**Autorizzazione integrata ambientale per la realizzazione e l'esercizio di una "Piattaforma integrata per la selezione di rifiuti non pericolosi con deposito controllato" da ubicare nel Comune di Casacanditella(CH) alla contrada Montevecchio.**

### **OSSERVAZIONI**

# DISCARICA

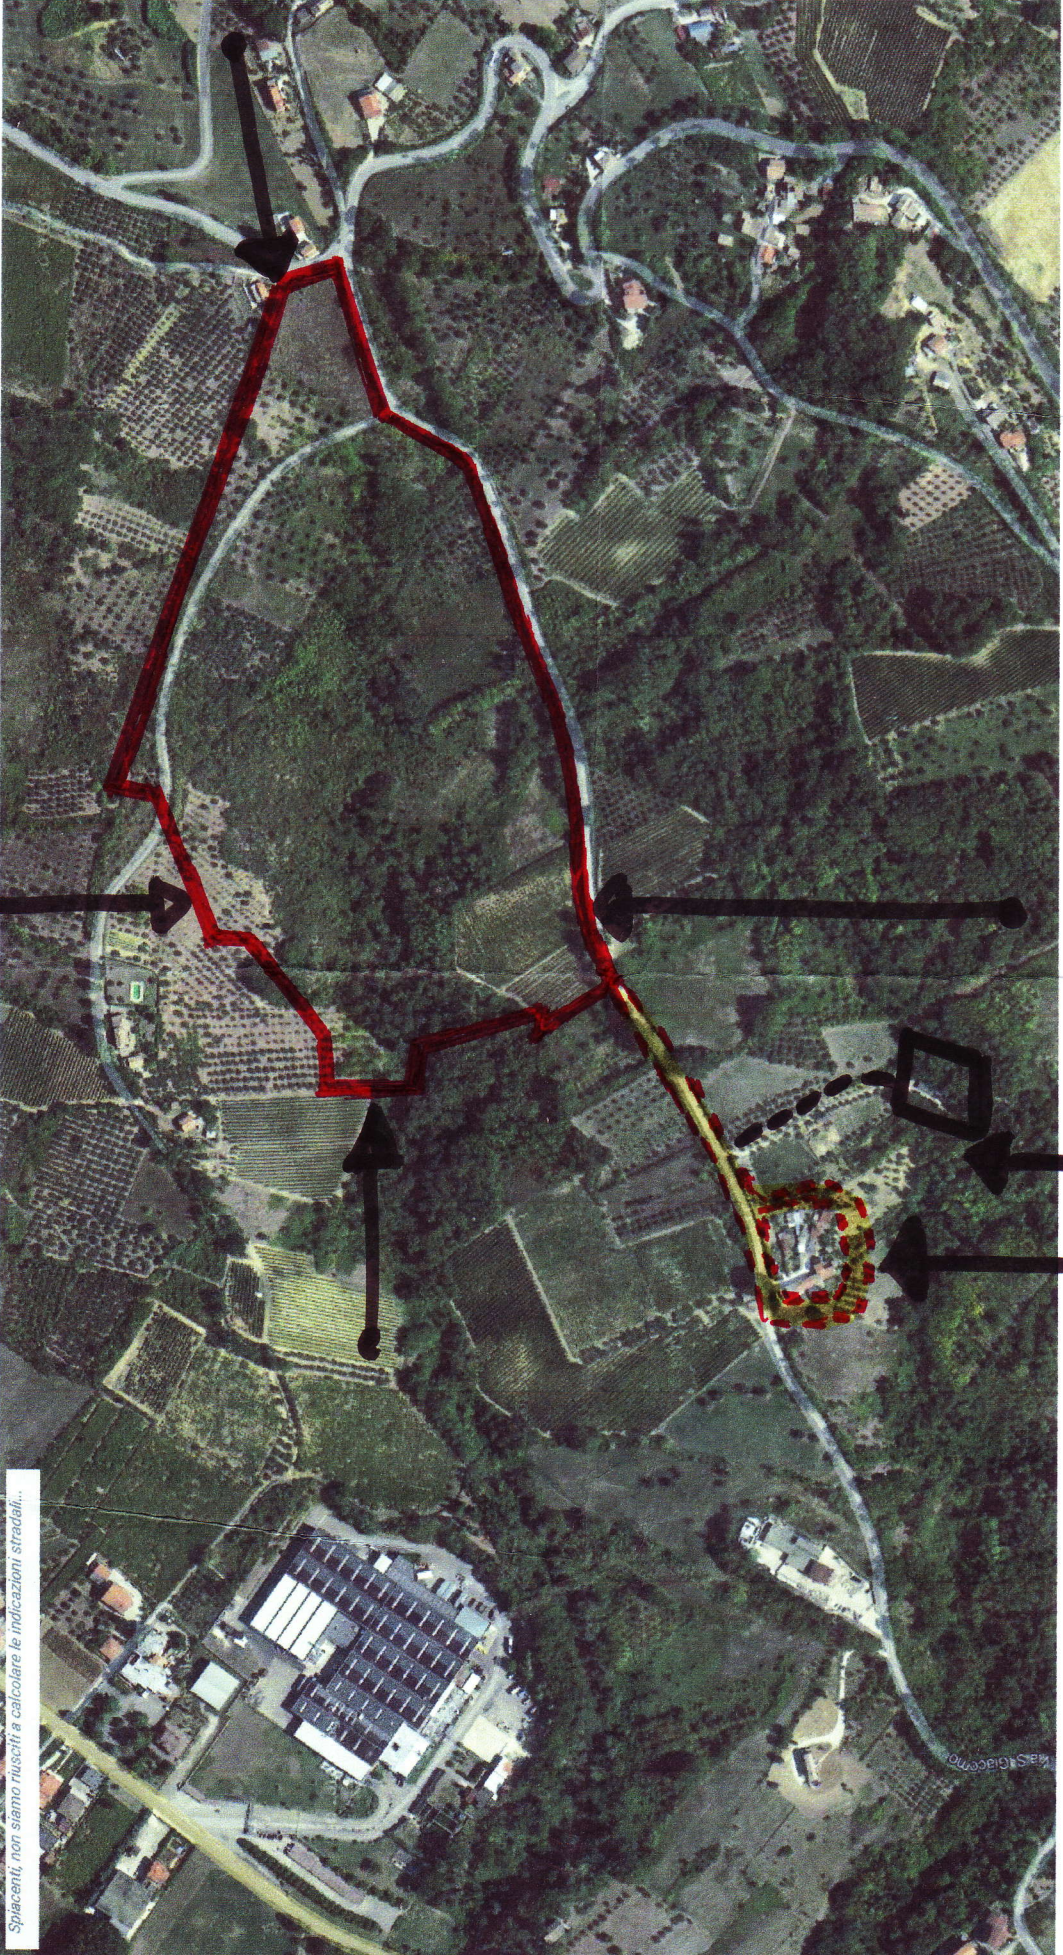
rispondenza alla L.R. n. 45/2007 e L.R. n. 36/2013 .la presenza di tale nucleo abitativo ad uso abitativo di cui sopra ubicati che è posta ad una distanza dalla recinzione della progettata discarica di circa 240 metri dalle predette abitazioni più prossime. La distanza si accorcia tenendo conto delle loro pertinenze separate di tali abitazioni . Situazione che determina il parametro da rispettare di " nucleo abitato" avente criterio"penalizzante" ai fini degli indicatori per la rispondenza alla L.R. n. 45/2007 e L.R. n. 36/2013 .

- Non risulta nei documenti e nelle tabelle di rispondenza una valutazione plausibile ed accettabile che possa giustificare il superamento di tutti i fattori di impatto ambientale ed igienico-sanitario rispetto a tale nucleo abitato. La distanza dovrebbe essere misurata tra recinzione discarica esterna e non interna come affermato e recinzione o parete fabbricato abitativo in assenza di recinzione e non dal punto di riferimento dell'abbancamento dei rifiuti entro l'area recintata dell'impianto in quanto l'intero sito è coinvolto nelle lavorazioni o spostamento di movimentazioni di terra.

- Il nucleo abitato è locato più a valle della prevista discarica alla distanza predetta direzione sud-ovest in una posizione di livello inferiore i cui effetti dei venti o le ricadute di odori o fumi in caso di tempo di bassa pressione non sono stati valutati e né si rileva uno studio di impatto e di superamento del problema in conseguenza del fatto che tale nucleo non è stato considerato in quanto tale;
